STATUTÁRNÍ MĚSTO LIBEREC

Vysvětlení a změna zadávací dokumentace I.

„Regenerace sídliště Ruprechtice II. a III. etapa“

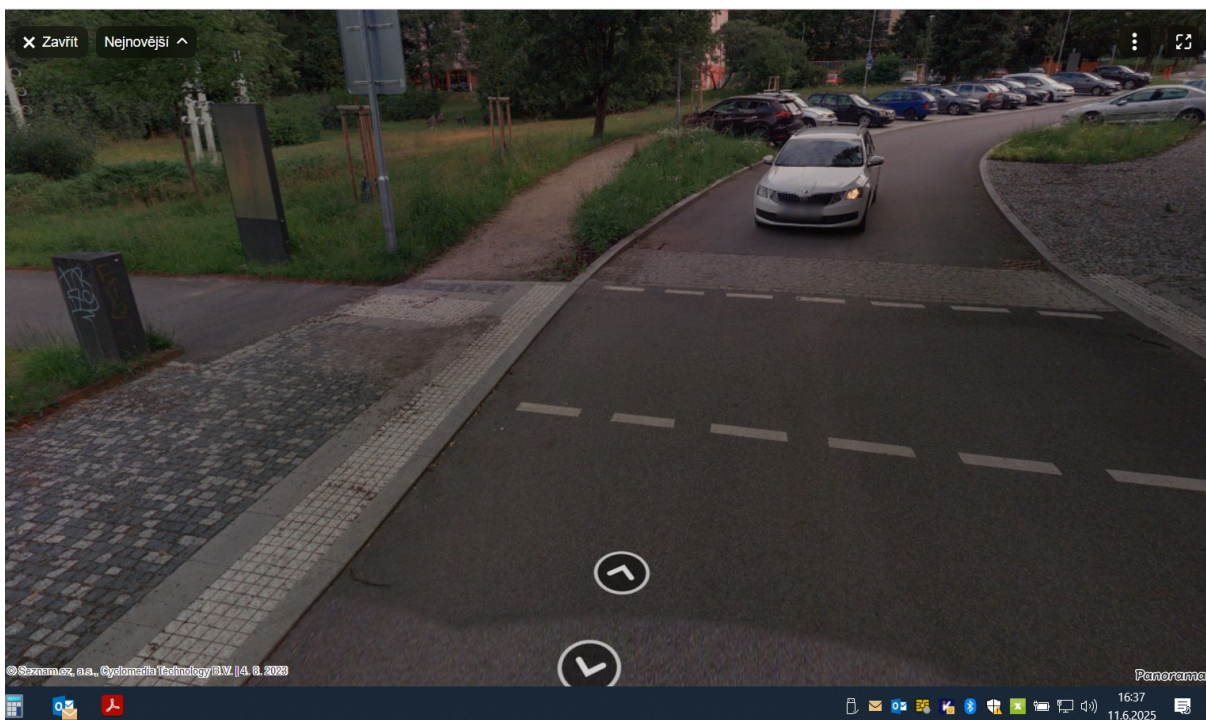
V poskytnuté projektové dokumentaci je ve výkrese D.1.1.10 Detaily komunikace uvedeno, že vyvzorkování požadovaných kamenných výrobků bylo provedeno v první etapě. Poskytnete zadavatel zápis nebo bližší informace o vyvzorkování materiálů, aby mohl uchazeč tyto položky řádně ocenit?

Zadavatel žádá všechny dodavatele, aby v rámci svých nabídek oceňovali obecný vzorek. V průběhu realizace díla bude doladěna finální verze vyvzorkování.
